Viite Kuulutukseenne 23.8.2017 YVA-selostus 'Terrafame Oy:n Kaivostoiminnan jatkaminen ja kehittäminen tai vaihtoehtoinen sulkeminen'

Asia **Muistutus Terrafamen YVA-selostuksiin**

Muistuttajat Oulujoen reitti ry ja Puhtaiden Vesien Puolesta -kansalaisliike

Kuva 4-11. Bioliuotusprosessi (Ramboll Finland Oy 2012).

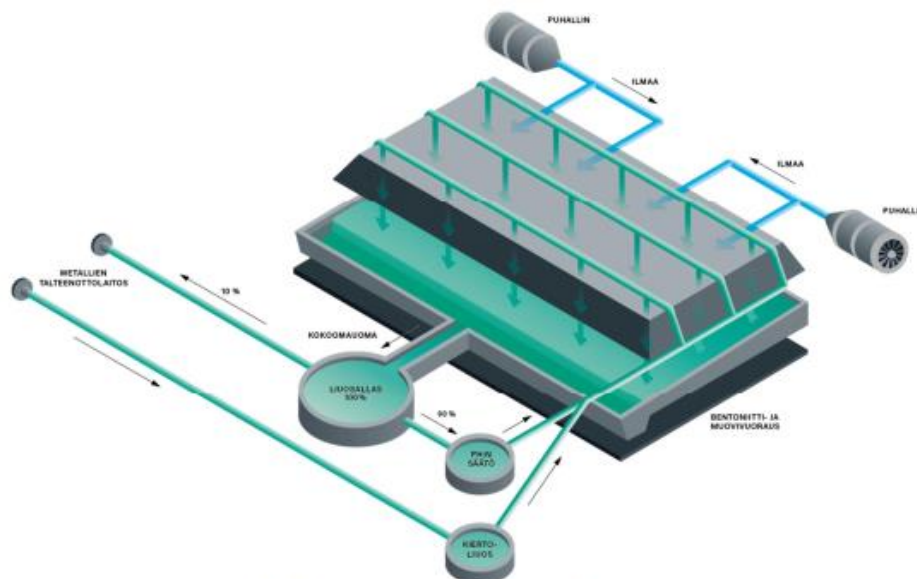
Viittaamme YVA-selostuksen kuvaan 4-11, jonka mukaan malminrikastuskasan läpi puhalletaan valtavilla puhaltimilla ilmaa.

Mitä päästöjä malminrikastuskasojen läpi puhallettavaan ilmaan kertyy, ei YVA-selostuksessa kuitenkaan ole ollenkaan arvioitu. Ympäristövaikutusten arvioimisen kannalta kysymys on erityisesti kaasumaisesta radonista ja jo matalissa lämpötiloissa höyrystyvistä poloniumista. Kyse ei ole pelkästään kertapuhalluksella malminrikastuskasojen kasauksen jälkeen kasoista pois puhalletun radonin ja poloniumin määrästä, vaan siitä että malminrikastuskasoissa sekä radonia että poloniumia syntyy radioaktiivisten aineiden hajoamisprosessien vuoksi jatkuvasti. Ja ympäristöön puhallettu radonkin hajoaa siellä uusiksi entistäkin haitallisammiksi hajoamistuotteikseen.

Vaarallisin on polonium, jonka käyttäytymistä malminrikastuskasoissa ei Terrafame ole arvioinut ollenkaan. Poloniumin höyrystyminen alkaa jo noin 35 C° ja lienee täydellisesti höyrystynyt noin 130 C°. Erityinen ongelma syntyy, mikäli höyrystynyt polonium alkaa tiivistymään malminrikastuskasojen kylmiin kohtiin, koska silloin on kyse poloniumin rikastumisesta. Ja mitä noille poloniumista rikastuneille kasan kohdille tapahtuu esimerkiksi primäärikasan purkamisen yhteydessä? Terrafame ei ole tällaista mahdollisuutta tarkastellut, ei edes riskiarvion muodossa.

Terrafame ei esitä minkäänlaista ympäristövaikutusarviointia radioaktiivisten aineiden käyttäytymisestä ja ympäristöön kulkeutumisista malminrikastuskasoista.

Ei kuitenkaan ole millään uskottavalla tavalla mahdollista, etteivät kaasumaiset radioaktiiviset aineet leviäisi ympäristöön malminrikastuskasojen läpi puhallettavan ilman mukana.

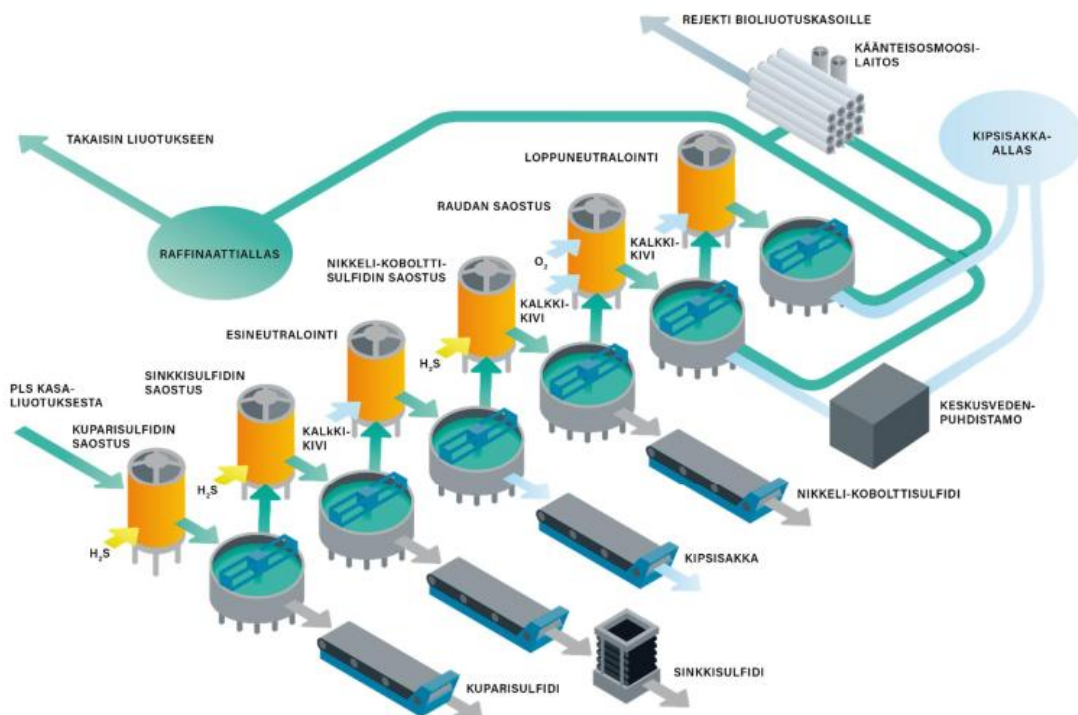
Terrafamen huoli mustaliuskeen happamoitumisreaktion käynnistymisestä ”loppuun liuotetussa malmissa” veden sinne pääsyn johdosta on perusteltua. Mutta tuleeko se veden pääsy estää kaivoksen toiminnan ajalta, 100 vuoden, vai 1000 vuoden ajalta, ei Terrafame esittele arviointinsa ja ratkaisunsa laadun perusteeksi.

Koska Terrafame on vaiennut radioaktiivisista aineista sekundäärikasoissa, puuttuu sekundäärikasojen peittämisratkaisusta radonkaasun vaikutuksen huomioiminen ainakin tuhanneksi vuodeksi. Terrafame esittää vain vesitiivistä kalvoa ja sen päälle maakerrosta. Radonin hallinta vaatii kuitenkin vesitiiviyn sijasta kaasutiiviin kerroksen, kaasutiiviin kalvon ja sille suojakerroksen, joka estää myös puiden juurien tunkeutumisen tuon kaasutiiviin kalvon läpi. Tällaista ei Terrafame esitä.

Radonin pitäviä kalvoja ei taida helposti löytyä. Mutta sillä perusteella ei saa jättää arvioimasta sekundäärikasoista satojen ja tuhansien vuosien aikainen ympäristöön leviävän radonkaasun vaikutukset. Mutta sen on Terrafame jättänyt arvioimatta.

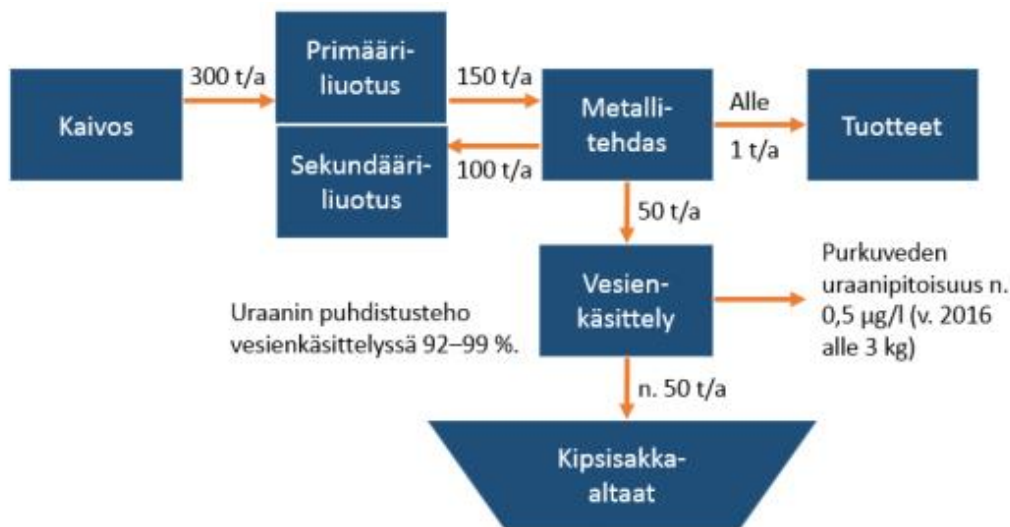
Terrafamen mukaan talteenottolaitos on jo lähes valmis, mutta kuitenkin samaan aikaan lausuu "Suunniteltu uraanin talteenottolaitos" tuottaa 150–200 t/a uraanipuolituotetta. Terrafame käsittelee asiaa kuin uraanin talteenottohankkeesta olisi hyväksytty YVA (Ramboll Finland Oy 2010 ja Kainuun ELYn lausuntonsa 1.3.2011), sekä AVIn vuonna 2014 antama ympäristölupa.

Me lausumme Terrafamen sanoin sanottuna: tuo YVA ja ympäristölupa eivät koske uraanin talteenottolaitosta edeltävää prosessia.

Huomautamme painokkaasti, että uraanin tuotantoa (louhinta + uraanin rikastus + uraanin talteenotto) ei ole arvioitu kokonaisuutenaan, joten tuollainen Talvivaaran tekemä puolittainen arviointi talteenoton osalta ole kelvollinen uraanin tuottamisen ympäristövaikutusten arvioinniksi eikä myöskään siihen puutteelliseen YVA-arviointiin perustuva ympäristölupa ole kelvollinen uraanin tuottamisen ympäristöluvaksi. Lisäksi VHO on kumonnut nuo ympäristöluvat, joten uudet luvat on haettava. Mutta Terrafame yrittää väittää kuin YVA ja ympäristölupa jo olisivat voimassa ja nyt tarvittaisiin vain käynnistyslupa.
